DETERMINAZIONE DEL DIRIGENTE SERVIZIO VIA E VINCA 25 settembre 2024, n. 467

[ID VIP 10701] - Parco eolico esistente, con smantellamento degli attuali 19 aerogeneratori di potenza complessiva pari a 11,4 MW, e sostituzione in riduzione degli stessi con l'installazione di 8 nuovi aerogeneratori, della potenza unitaria di 6,6 MW, per una potenza totale d'impianto pari a 52,8 MW, ubicato nei Comuni di Volturara Appula (FG) e Motta Montecorvino (FG), incluse le opere di connessione alla RTN. Istanza per il rilascio del Provvedimento di VIA statale ex art. 23 del D.lgs. n. 152/2006 e ss.mm.ii.

Proponente: EDISON RINNOVABILI S.P.A.

Relazione tecnica a supporto dell'istruttoria sul progetto
ID_VIP 10701

Figura 3 – Individuazione degli aereogeneratori di progetto su cartografia rispetto alla presenza di impianti fotovoltaici presenti nel buffer di 2 km e di impianti eolici autorizzati e/o in fase di autorizzazione nell'area buffer 20 km - dati FER -

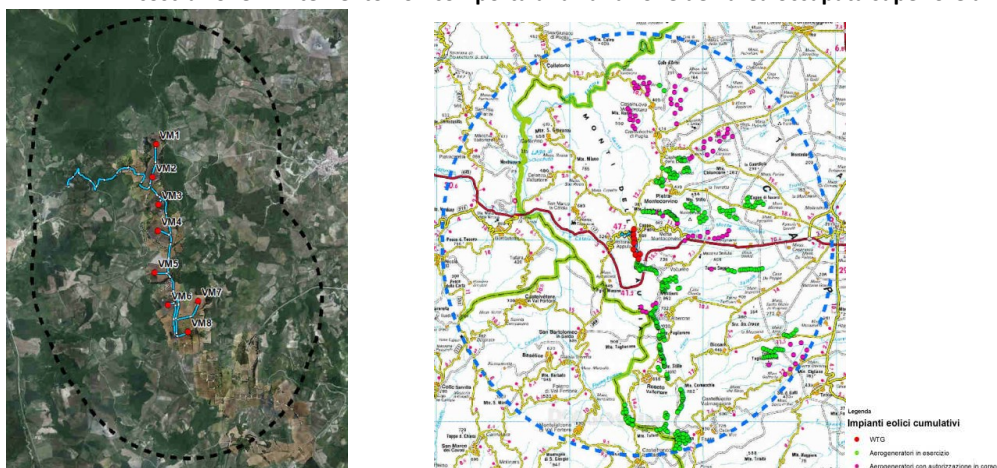
- **Let. a)** – Nell'area in esame sono presenti impianti che utilizzano già la stessa fonte energetica e nel sito vengono realizzati interventi di modifica anche sostanziale per integrale ricostruzione. L'intervento non comporta una variazione dell'area occupata superiore al 20%.

❖ L'idoneità dell'area potrà essere affermata ai sensi dell'art.20 co.8 lett. a) - D.Lgs. 199-2021

Figura 4 – RR 24/2010 Zone IBA

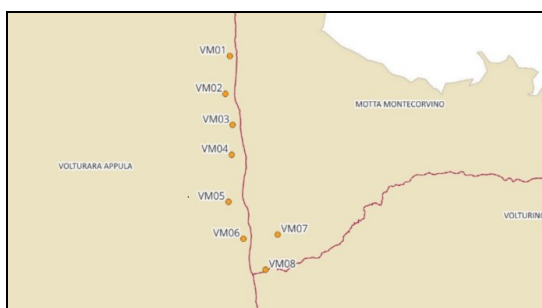
L'area di progetto ricade totalmente all'interno dell'area IBA "Monti della Daunia" (cod. IBA 126).

Figura 5 - RR 24/2010 Pericolosità geomorfologica

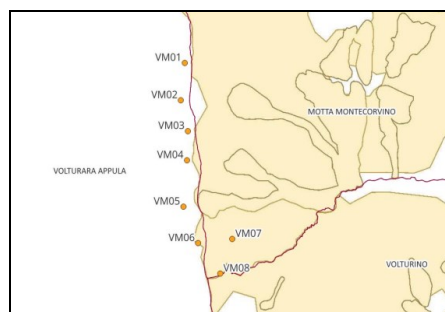
In riferimento agli aerogeneratori VM06 - VM07- VM08 si segnala che gli stessi ricadono in area a Pericolosità geomorfologica: PG2.

Considerando che la verifica puntuale viene effettuata su le coordinate geografiche degli aerogeneratori si fa presente che gli aerogeneratori non interferiscono con il tematismo Boschi + buffer di 100 m. ma, se si considerasse la piazzola di riferimento, probabilmente si potrebbe riscontrare l'interferenza.

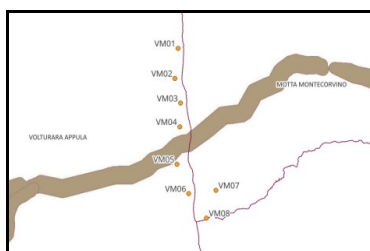
Si precisa che l'impianto è attraversato dal Tratturo Lucera Castel di Sangro ma non si evidenziano interferenze con gli aerogeneratori neanche nel buffer di 100 m.

Figura 8 – Carta uso del suolo

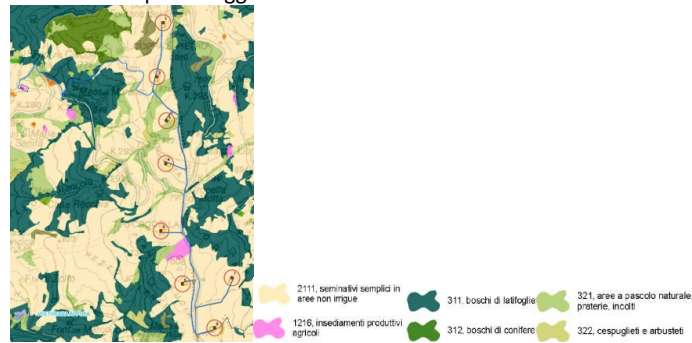
- d) **il progetto prevede** il riutilizzo di aree già degradate da attività antropiche.
- e) l'impianto è **integrato** nel contesto delle tradizioni agroalimentari locali e del paesaggio rurale. Per quanto riguarda l'uso del suolo, la Carta Uso del Suolo consente di individuare l'esistenza o meno di aree ancora dotate di un rilevante grado di naturalità, al fine di valutare la pressione antropica in atto, ovvero il livello di modificazione ambientale già posto in essere dall'azione antropica sull'ambiente naturale originario, sia in termini quantitativi che qualitativi. Il proponente dichiara che Il progetto ha un limitatissimo consumo di suolo grazie al riutilizzo delle aree occupate dagli impianti che verranno smantellati, non implica sottrazione di nuove aree agricole di pregio né abbattimenti di specie arboree e interessa esclusivamente piccole porzioni coltivate a seminativo. Per l'acquisizione dei dati sull'uso del suolo del territorio interessato dall'intervento, ci si è avvalsi di foto aeree della Carta "Corine Land-Cover" e dalla verifica e dal riscontro su ortofoto o della carta dell'uso del suolo (fig.8), è emerso che l'area è caratterizzata, da **superficie agricole a seminativo semplice non irriguo**.
